Относно: Инвестиционно предложение (ИП) за „Изменение на контактната площ между концесионна площ на находище „Шереметя - Север“ и „Шереметя - Запад““

ОТНОСНО: Находище „Шереметя-Север“: Пропуснатата зона на контакт между двете находища

фиг. 1: Червено – находище „Шереметя“, участък „Запад“, синьо – находище „Шереметя-Север“, зелено – контактна зона.

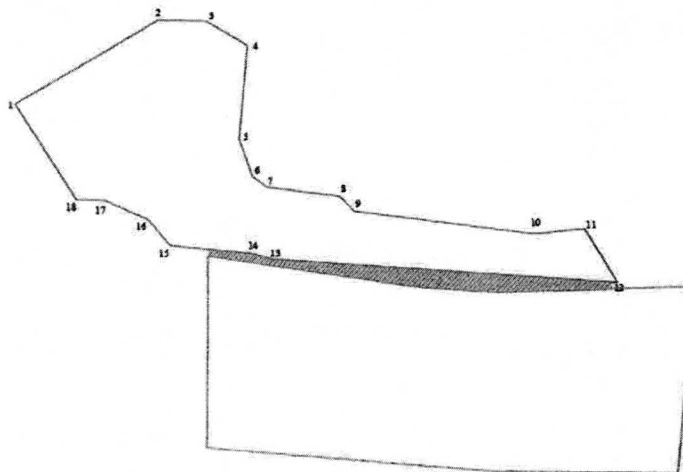
Контактна зона между двете находища се намира между т. 12 и 15 е с дължина около 360 м. и средна широчина от 12 м., обща площ 4,3 дка.

Първоначалният план предвиждаше добивът да започне между т. 1 и 18 и да се развива в посока изток (към т. 11 и 12), като оставим контактната зона.

За съжаление изчисленията за стабилитет показват, че в дългосрочен план контактната зона ще се самообруши, защото в най-тесните си участъци е широка само 2 м., а от южната страна (откъм участък „Запад“) представлява два 10 метрови откоса с една берма между тях. Ако оставим същият 20 метров откос и от северната страна на

контактната зона тя ще се самообруши, защото от двете и страни ще са извършени пробивно-взривни работи, които ще са напукали масива, поради неговата малка ширина.

С включването на контактната зона общата площ в която ще се извършват изкопни работи ще бъде 51,03 дка (46,72 дка + 4,3 дка).

За да може тази контактна зона да бъде включена в концесионната площ е необходимо да представим пред Министерство на енергетиката, Вашето съгласие, че тези допълнителни 4,3 дка не изменят ИП по същество и издаденото Решение №ВТ-52-ПР/2023 г. важи и за тях.

фиг. 2: Местоположението на новите точки.

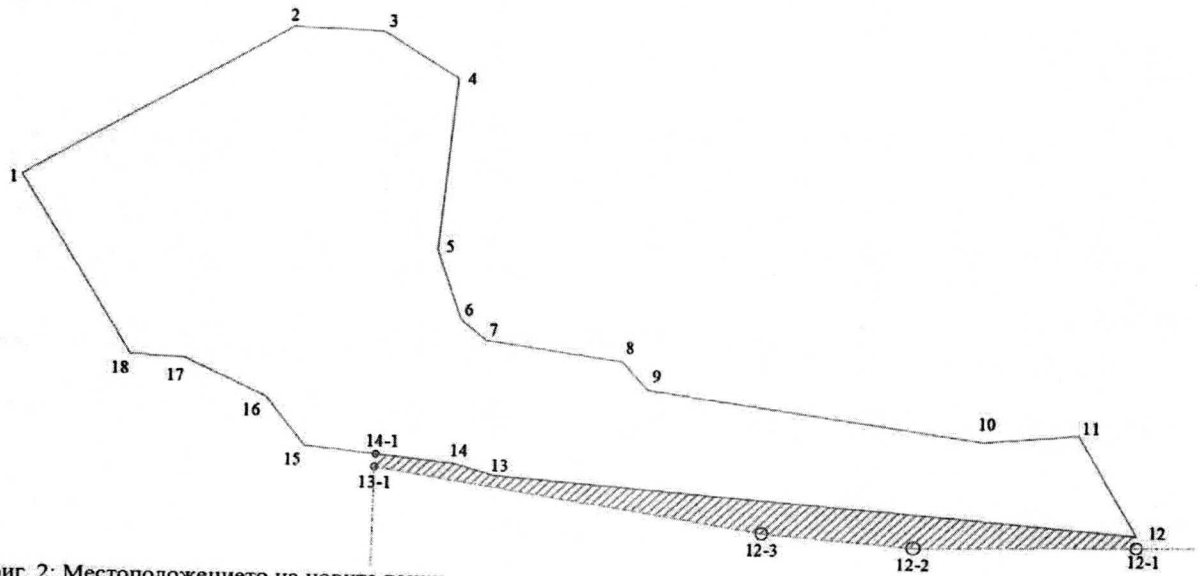
Координатен регистър на запасите с контактна зона								
№	Е (Y)	Н (X)	№	Е (Y)	Н (X)	№	Е (Y)	Н (X)
1	9 460 715,50	4 669 731,10	9	9 461 015,70	4 669 627,70	14-1	9 460 885,92	4 669 593,01
2	9 460 844,20	4 669 807,80	10	9 461 175,40	4 669 604,80	13	9 460 942,60	4 669 583,10
3	9 460 886,90	4 669 806,20	11	9 461 220,80	4 669 609,10	14	9 460 923,00	4 669 588,90
4	9 460 922,80	4 669 783,50	12	9 461 249,30	4 669 558,30	15	9 460 851,70	4 669 596,80
5	9 460 914,00	4 669 696,20	12-1	9 461 249,43	4 669 552,34	16	9 460 833,30	4 669 621,10
6	9 460 925,70	4 669 661,40	12-2	9 461 142,80	4 669 550,00	17	9 460 794,30	4 669 640,00
7	9 460 938,00	4 669 651,30	12-3	9 461 070,84	4 669 555,88	18	9 460 768,70	4 669 641,40
8	9 461 003,20	4 669 641,80	13-1	9 460 885,20	4 669 586,50
